Mission régionale d'autorité environnementale

Avis en date du 14 mai 2019
de la Mission régionale d'autorité environnementale d'Île-de-France sur le
projet d'aménagement du quartier Léon Blum à Issy-les-Moulineaux (Hauts-
de-Seine)

Synthèse de l'avis

Scénario 2 (2014 – 2015). Source : rapport d'évaluation environnementale – carte 65 - p. 208

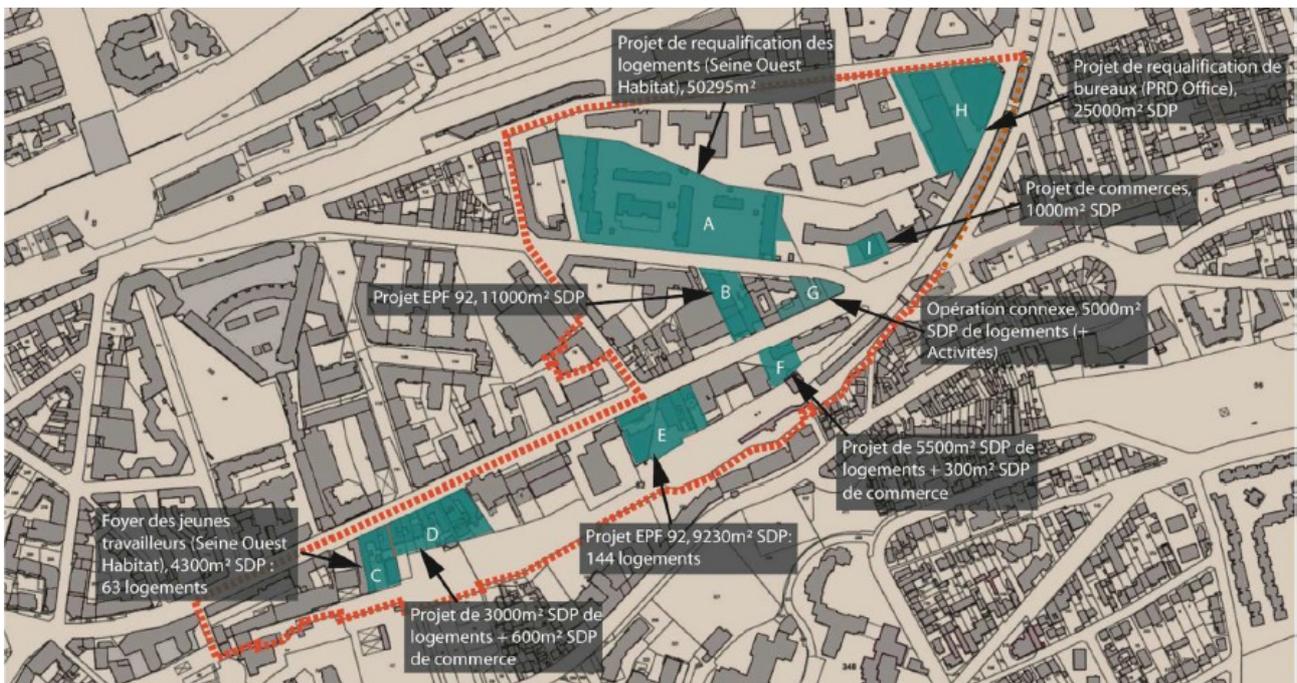
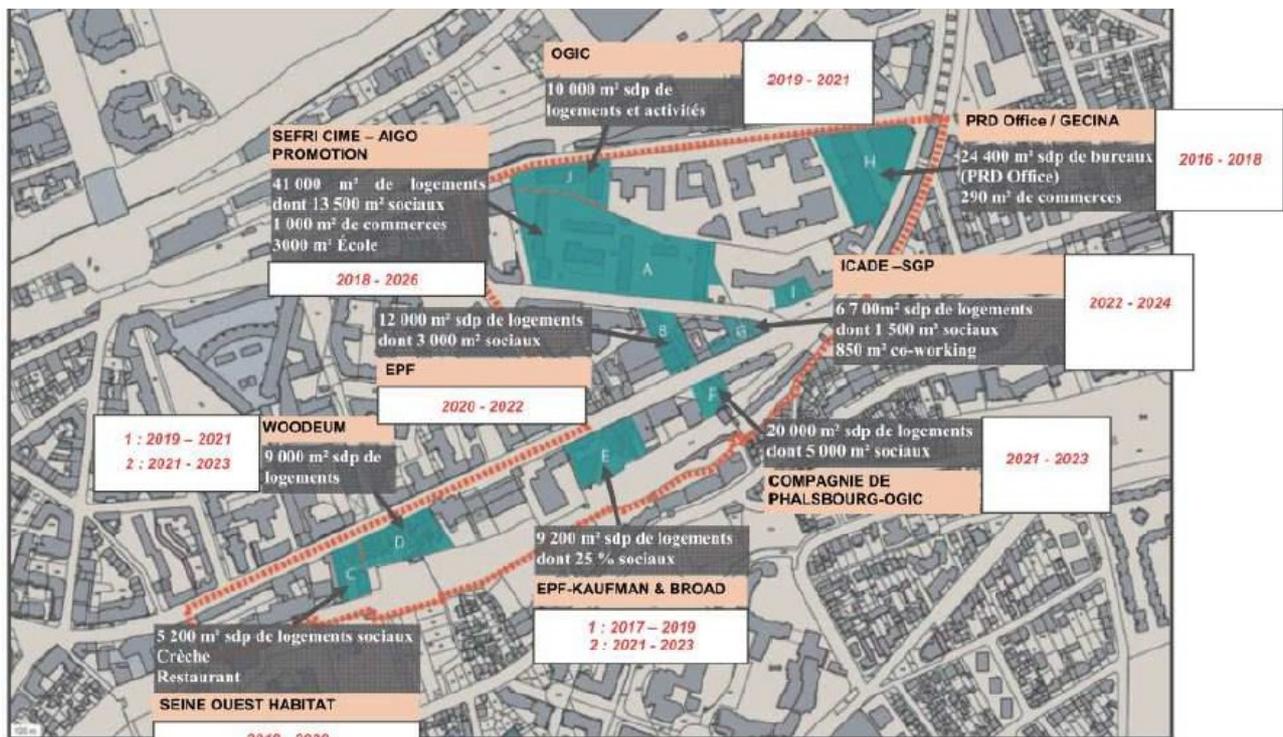
Le projet a donc encore évolué avec une augmentation du nombre de logements de 19 % par rapport à 2017 et de 30 % par rapport à 2015. Ceci se traduit par une augmentation de la surface de plancher (SDP) et par conséquent aussi par une augmentation des hauteurs des bâtiments.

La MRAe recommande de justifier la densification des opérations d'aménagement entre le scénario 2 (2014), le scénario 3 (2016-2017) et le scénario retenu (2018).
